改善箇所説明図

ロック機構(Gセンサー)

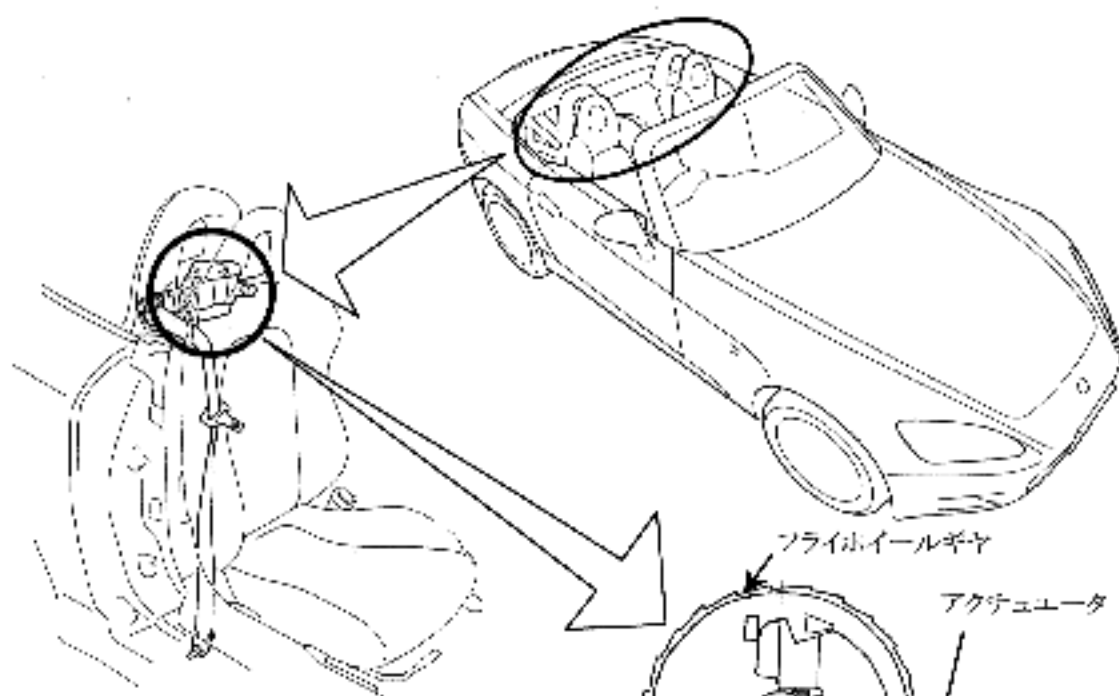
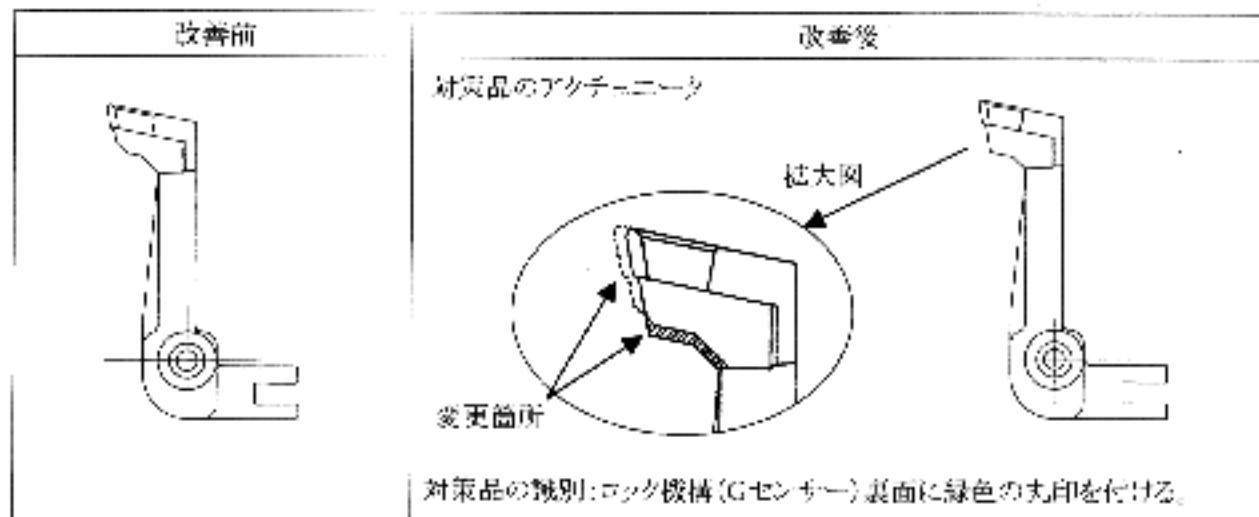
基準不適合発生箇所

座席ベルトの巻き取り装置において、装置内部のロック機構(Gセンサー)のアクチュエータの形状が不適切なため、当該ベルトがロックしたままとなることがあり、最悪の場合、座席ベルトが引き出せなくなるおそれがある。

全車両、左右座席ベルト巻き取り装置のロック機構(Gセンサー)を、対策品のアクチュエータを組み込んだものと交換する。

識別: 運転者席の右側スライドレール後部取付ボルト頭部に紫色ペイントを塗布する。
